Anmodning om tilsynssag til Ankestyrelsen — Det kommunale tilsyn

Aarhus Kommunes opgørelse af anvendelsen af rammen på ca. 20 mio. kr. i VVM-tilladelsens vilkår 7 for Giber Ringvej

Giber Ringvej Gruppen (GRG)

B1, Letbane-volden — udsnit af bilag 61 ved Oddervej og letbanen (Bro nr. 16), hvor GRGs høringssvar udpegede volden (bilag 22, s. 4). Kortet navngiver ikke de røde arealer og angiver ikke, hvilket af dem der er letbanevolden.

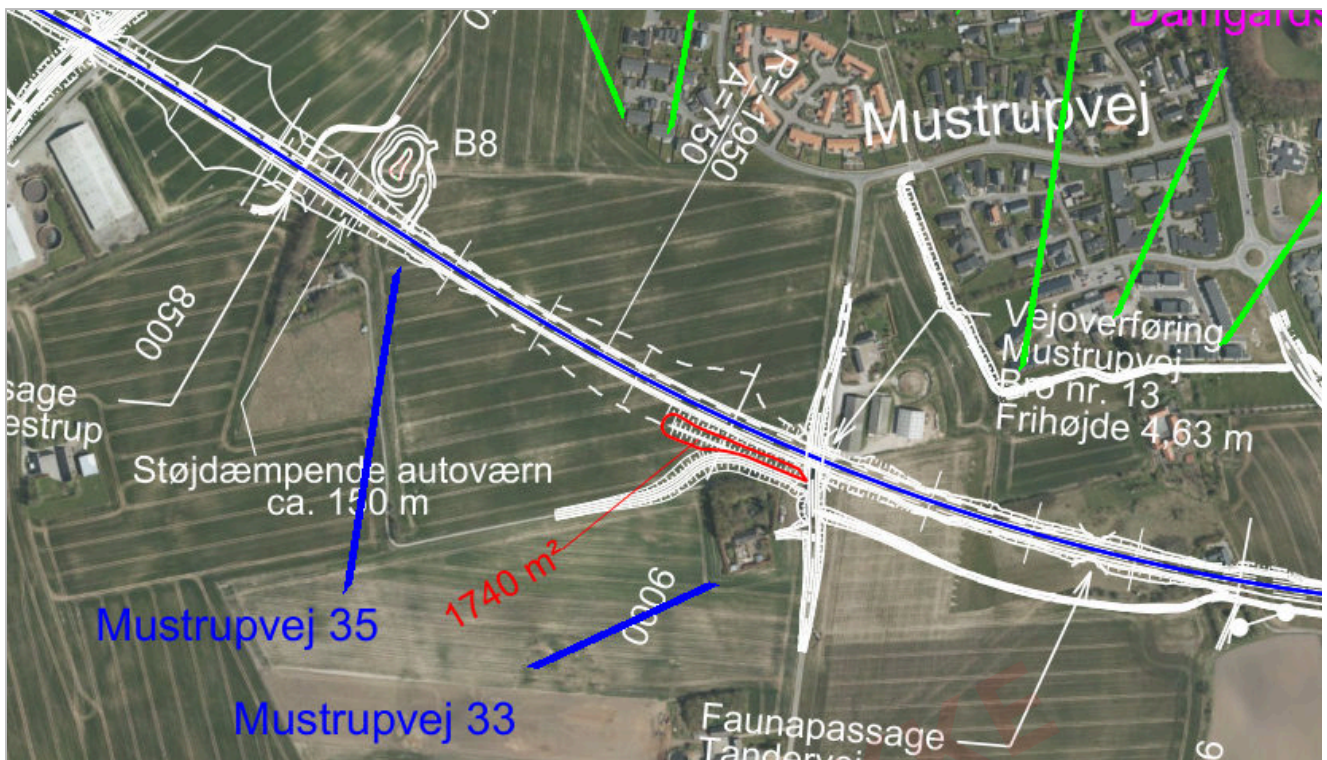
Tiltag	Rådgiverens svar
B1. Letbane-volden i Beder	"Det er korrekt at letbanevolden ikke er et støjtiltag. Der er søgt en VVM-ansøgning, men det har ikke noget med støj at gøre" (bilag 22, s. 5). Bekræftet i marts 2026: "Dette er korrekt" (bilag 16c, s. 3)
B2. Mustrupvej-volden	"Det er korrekt at der ikke er en landzonetill[a]delse, da volden/adgangsvejen er en del af projektet for at skabe adgang til ejendomme" (bilag 22, s. 5)
B3. Testrup-volden	"Rambøll har ikke lavet ansøgningen, så hvis ansøgningen ikke indeholder støj er det korrekt at den ikke skal medtages" (bilag 22, s. 6). Skærpet i marts 2026: "Den er ikke anlagt som støjvold" (bilag 16c, s. 4)
B4. Kølsmosevej/Ingerslevvej	"Det er korrekt at landzonetilladelsen ikke indeholder støj" (bilag 22, s. 6)

B2 hører efter rådgiverens egen forklaring til basisprojektet. Et anlæg, der er "*en del af projektet for at skabe adgang til ejendomme*", er hverken supplerende eller øget støjdæmpning; det er en del af det, byrådsbeslutningen betegner som det, der *fastholdes*. Der gøres ikke gældende noget om anlæggets lovlighed i øvrigt.

B3, Testrup-volden — udsnit af bilag 61 ved Testrup, hvor kortet markerer to røde arealer syd for vejen.

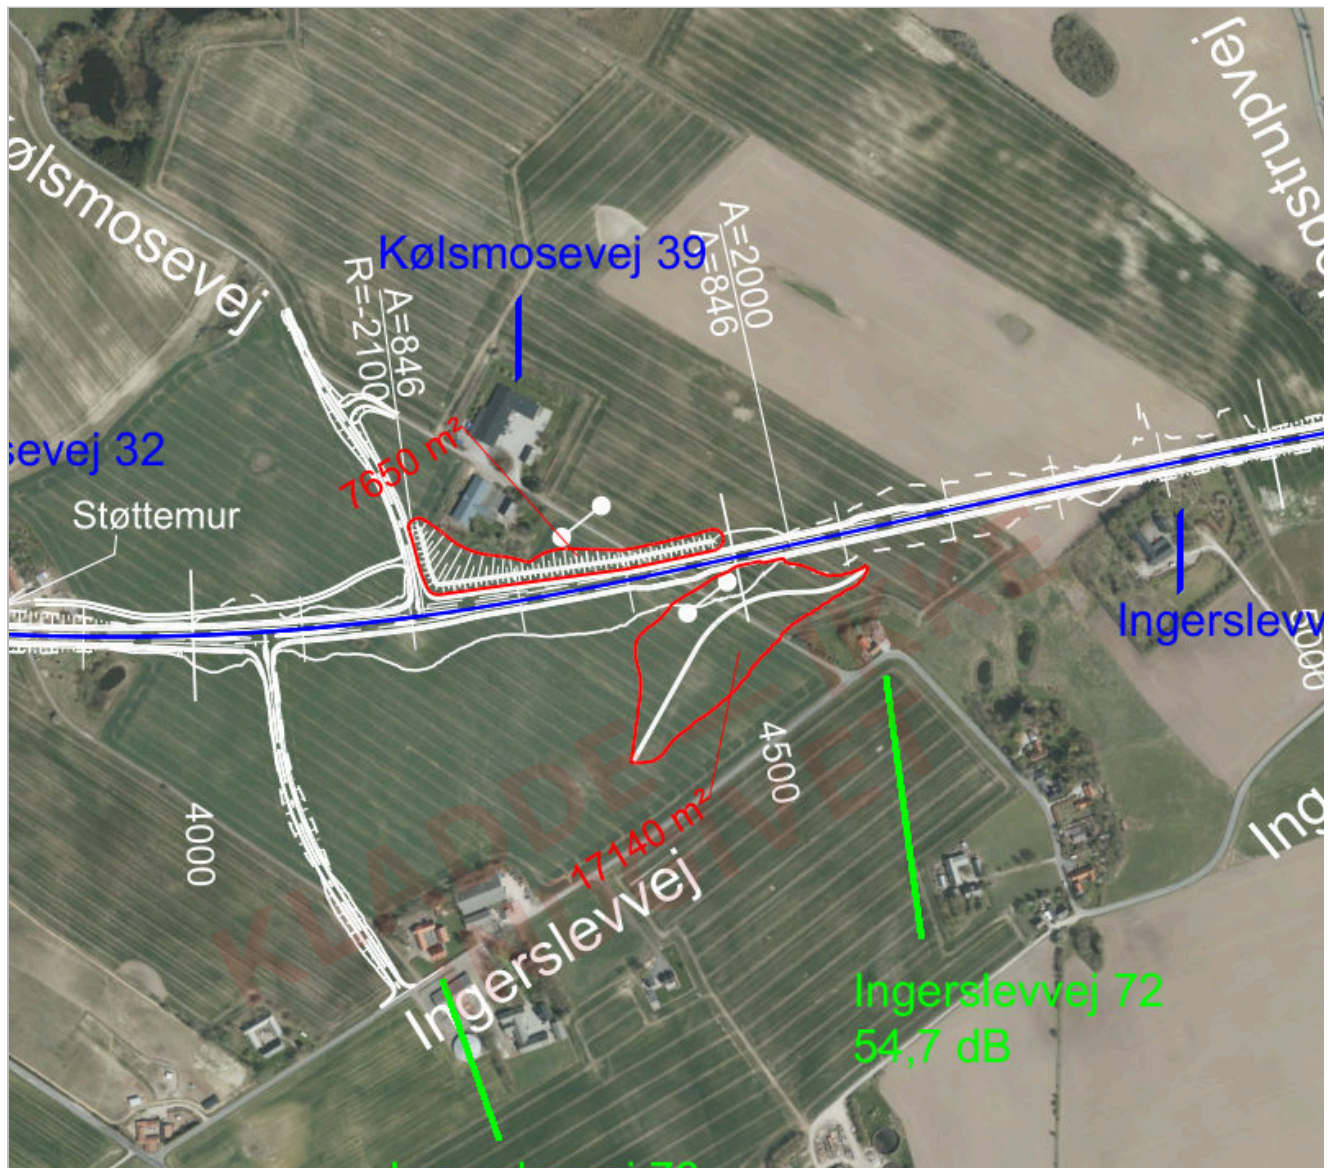
B3 er godkendt med en begrundelse, der ikke angår støj. Anlægget ved Testrup Højskole er med-delt landzonetilladelse den 24. marts 2021 til "etablering af bakker ved Testrup Højskole på Tingskovvej 12". Efter det for GRG oplyste nævner tilladelsen ikke støj, men begrunder med udsynet: "Vi har herud-over lagt vægt på, at bakkerne/volden vil medvirke til, at der fra højskolen ikke er direkte udsigt til Ber-der-Bering vejen." Det svarer til Rambølls senere tilkendegivelse om samme anlæg: "Den er ikke anlagt som støjvold."

Forholdet er forelagt forvaltningen som spørgsmål C4 i afklaringsnotat 2 af 8. april 2026 — "jordvoldene er godkendt med henblik på at afskærme udsynet til vejen (visuel afskærmning, ikke støj). Er volden et støjtiltag?" — jf. bilag 12, s. 4. Spørgsmålet er ikke besvaret.

B4, Kølsmosevej/Ingerslevvej — udsnit af bilag 61. Screeningsafgørelsen angår volden syd for vejen, som efter afgørelsen dækker 17.200 m². Kortet påtegner arealet syd for vejen 17140 m². Det røde areal nord for vejen (7650 m²) er et andet anlæg.

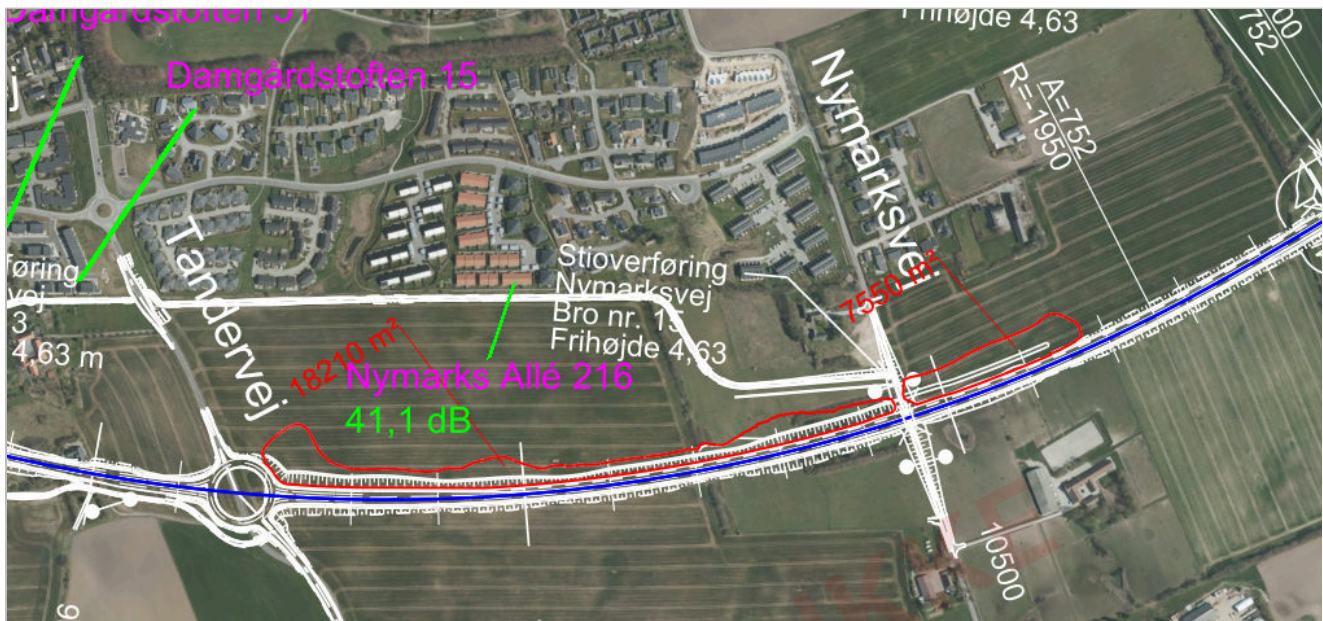
B4 er afgjort af kommunen selv — halvandet år før striden opstod. I miljøvurderingsscreeningen af 26. januar 2022, jf. bilag 24, s. 2, konkluderer Aarhus Kommune — Plan, Byggeri og Miljø:

"(...) da der i projektet ikke er medsendt dokumentation for ej heller lagt vægt på at jordvolden har en støjdæmpende effekt anses projektet primært som **et anlæg til bortskaffelse af affald** (...) "

"Så vidt vides, indgik etablering af den aktuelle jordvold **ikke** som en del af VVM-redegørelsen ej heller **VVM-tilladelsens vilkår 7**, som omhandler ekstra støjafskærmning."

Landzonetilladelsen dagen efter nævner slet ikke støj, men alene "visuel afskærmning", jf. bilag 6, s. 1. Den bærende sætning er den anden af de to citerede: henføringen under miljøvurderingslovens bilag 2 er en screeningskategori, men konstateringen af, at volden ikke indgik i vilkår 7, er myndighedens egen, og

den er trods sit forbehold (*så vidt vides*) aldrig korrigeret. At samme anlæg godt et år senere optræder som ét af "16 støjvolde" i puljeopgørelsen — uden at nogen faktisk omstændighed ved det er ændret — modsiger kommunens egen samtidige, skriftlige afgørelse.

B5, Nymarks Allé — udsnit af bilag 61 mellem Tandervej og Nymarksvej. Det lange røde areal nord for vejen er påtegnet 18210 m².

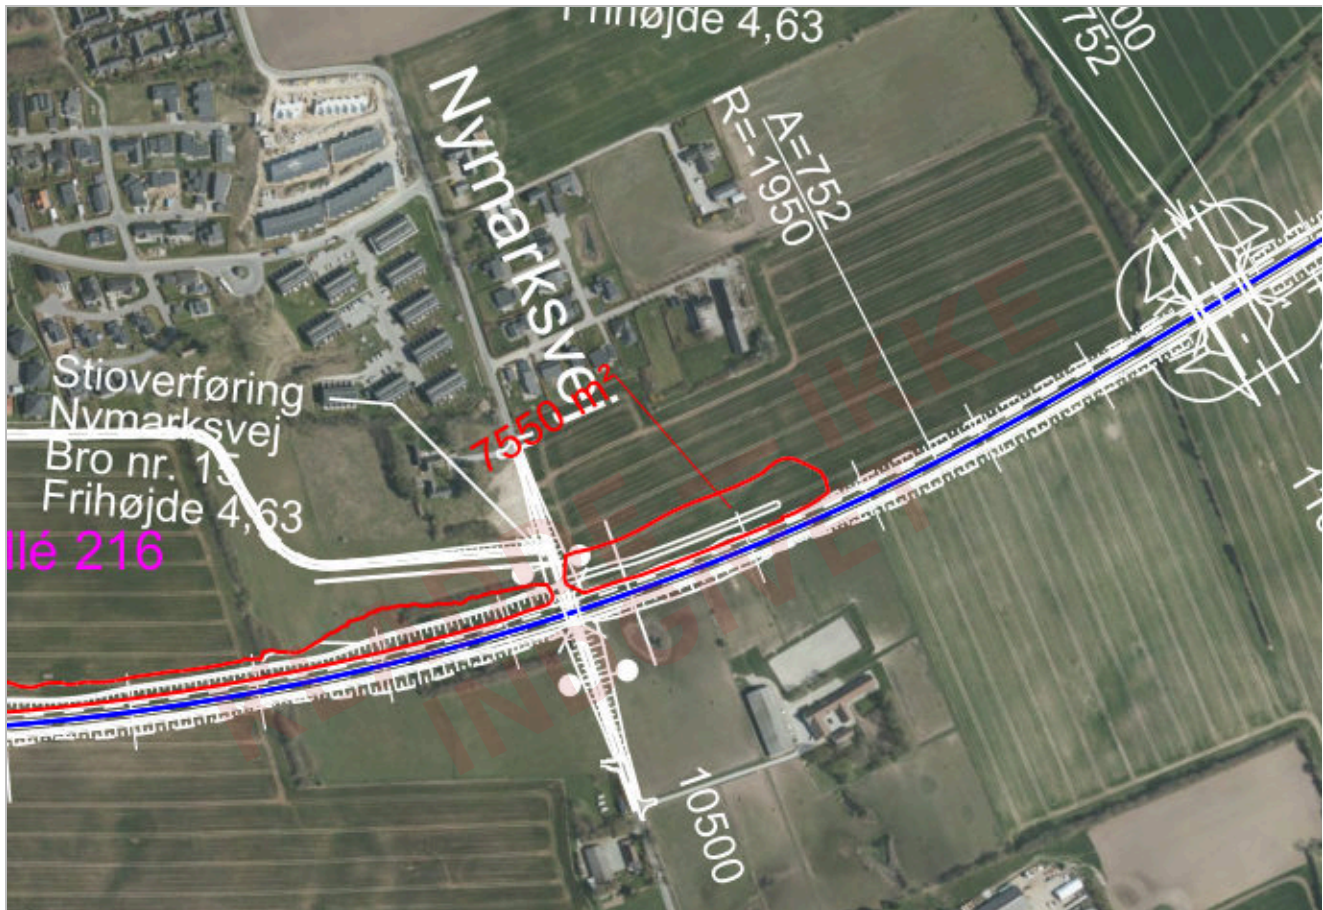
Det, der bestrides. Det bestrides ikke, at anlægget er etableret, at det har en vis støjæssig virkning, eller at en støjvold hensigtsmæssigt kan udformes med flade skrånninger, så arealet efterfølgende kan dyrkes — en sådan udformning tjener netop tillige [vilkår 2's](#) krav om landskabelig tilpasning. Spørgsmålet er ikke, hvad anlægget kaldes, men om det er dokumenteret som den **supplerende** ("øgede") støjdæmpning, vilkår 7 kræver. Det er det ikke:

- **Prisen er ikke udskilt, og den beregnede virkning ligger i kortets laveste interval.** Anlægget indgår i opgørelsen over rammens anvendelse som en af de volde, der samlet er anslået til ca. 18,5 mio. kr. Hvor stor en del af beløbet det udgør, er ikke oplyst. Virkningen er derimod beregnet: Rambølls effektkort af 29. juli 2019, jf. [bilag 10c](#), viser ved Nymarks Allé en ændring i støjniveauet i kortets laveste interval, mellem 1 og 2 dB, og fladen når kun ind over de sydligste boliger. Kortet viser den samlede virkning af "støjvolde, støjskærme og yderligere afgravning" ([bilag 10a, s. 5](#)); de 1–2 dB er derfor ikke nødvendigvis voldens alene.

- **Virkningen falder hovedsagelig på åbent land.** Samme effektkort viser, at den beregnede effekt i altovervejende grad falder på åbent land, og at skrånningen er anlagt, hvor vejen i forvejen er ført ned i terrænet og dermed allerede afskærmet. Boligbebyggelsen længere mod vest — mellem Tandervej og Mustrupvej, hvor vejen ligger hævet — er ikke tilgodeset. Vilkår 7 kræver øget støjdæmpning *ved Mårslet*; et tiltag, hvis virkning hovedsagelig falder på marken, opfylder ikke det formål. Indvendingen angår tiltagets **placering**, ikke størrelsen af dets virkning.
